Onderwerp: **Ontwerp Technisch Reglement Plaatselijk Vervoernet van elektriciteit Vlaams Gewest**  
Datum: 7 maart 2013  
Contact: Silvie Myngher  
Telefoon: 0032 2 500 85 88  
Mail: Silvie.Myngher@febeg.be

Standpunt van FEBEG naar aanleiding van de consultatie over het ontwerp Technisch Reglement Plaatselijk Vervoernet van elektriciteit Vlaams Gewest gehouden door de VREG.

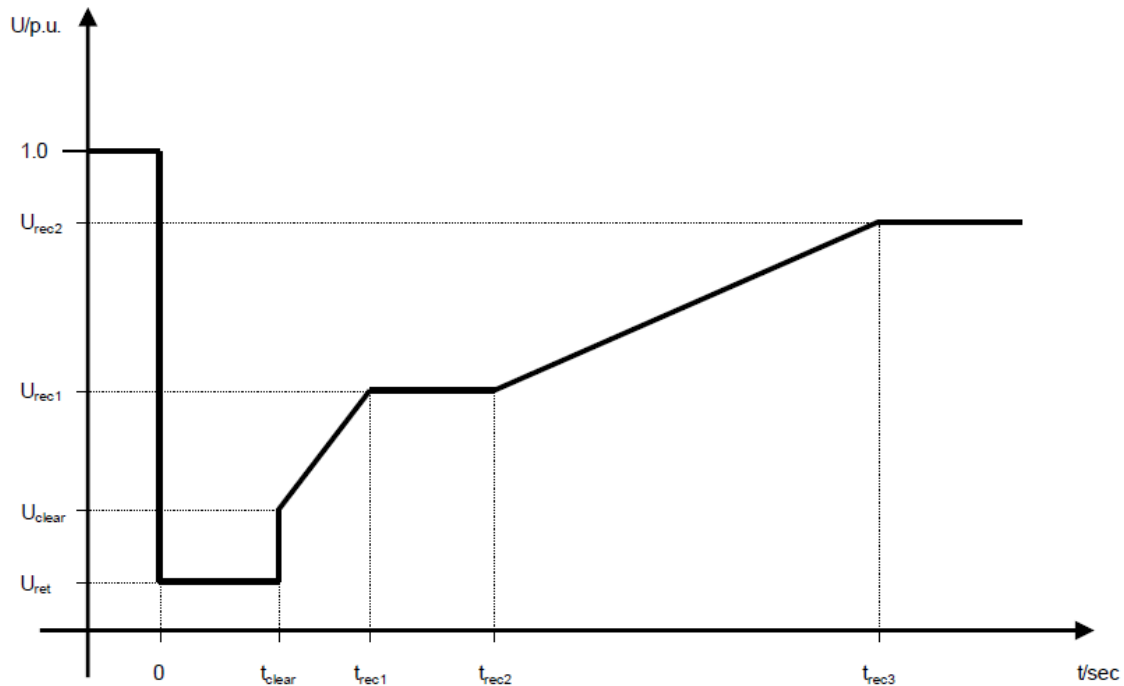
- **Fault Ride Through**
  - o De sterk beperkende vereisten voor de continue synchrone werking van eenheden onder een belangrijke spanningsval zoals voorgesteld in het technische reglement (art. III 3.2.3 §1) zijn niet noodzakelijk voor het goed functioneren van het PV of het elektriciteitssysteem in het algemeen omwille van volgende redenen:

- Een belangrijke spanningsval (>50%) is doorgaans het gevolg van een incident in het PV zelf. Kortsluitingen op hoger of lager gelegen netten zullen niet dezelfde spanningsval veroorzaken ter hoogte van de aansluiting van de productie-eenheid. Het aantal en vermogen van de productie-eenheden aangesloten op het PV zijn doorgaans niet van die grootte dat hun verlies resulteert in een grote impact op het volledige elektriciteitssysteem zoals wel het geval zou zijn voor het verlies van grote eenheden aangesloten op het

- Zelfs de ENTSO-E NC erkent dit voor “Type B power generating module” en stelt bijgevolg minder strenge vereisten voor deze type eenheden voor:

Figure 11 – Voltage and frequency limits for generators

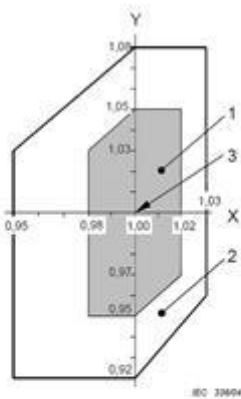
- Vector Jump relais: zijn enkel nuttig als de netbeheerder nalaat de synchroniciteit te controleren tussen verschillende delen van zijn net die hij wenst te koppelen. Daarentegen zou eerder aan netbeheerders opgelegd moeten worden het net zodanig uit te baten dat een producent nooit een vector shift groter dan 10° op zijn aansluitingspunt moet ervaren.
- 2 : De figuur moet aangepast worden volgens de IEC norm 60034.
